●●邸新築工事現場検査記録簿

第7回目(外部最終検査)

日時 2008年5月13日9:50-11:10

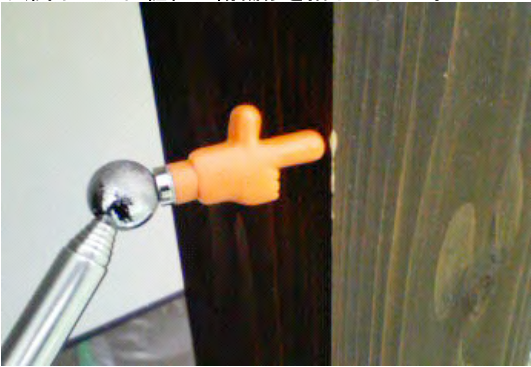
サッシの傷の補修を指示しました。

サッシの汚れを清掃するよう指示しました。

玄関ポーチ化粧柱の傷補修を指示しました。

玄関ポーチ化粧柱の傷補修を指示しました。

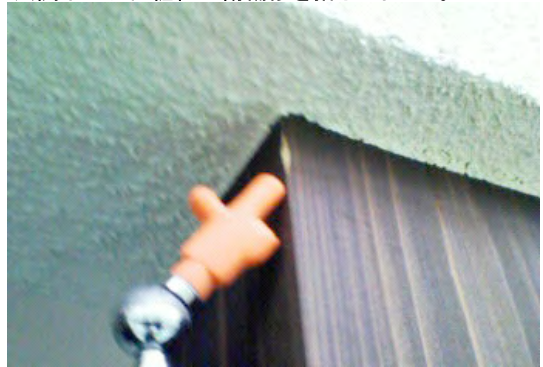
玄関ポーチ化粧柱の柱脚固定ボルトの締め付けを確認中、ボルト自体が抜けてしまいました。

ボルトが抜けた後、コンクリートのひび割れは手で簡単にはがれてしまいましたので、コンクリートの補修・ボルトの取り付け方法仕上げの検討を杉山さんに指示しました。回答が来たら、妥当な方法かどうか判断してご報告いたします。
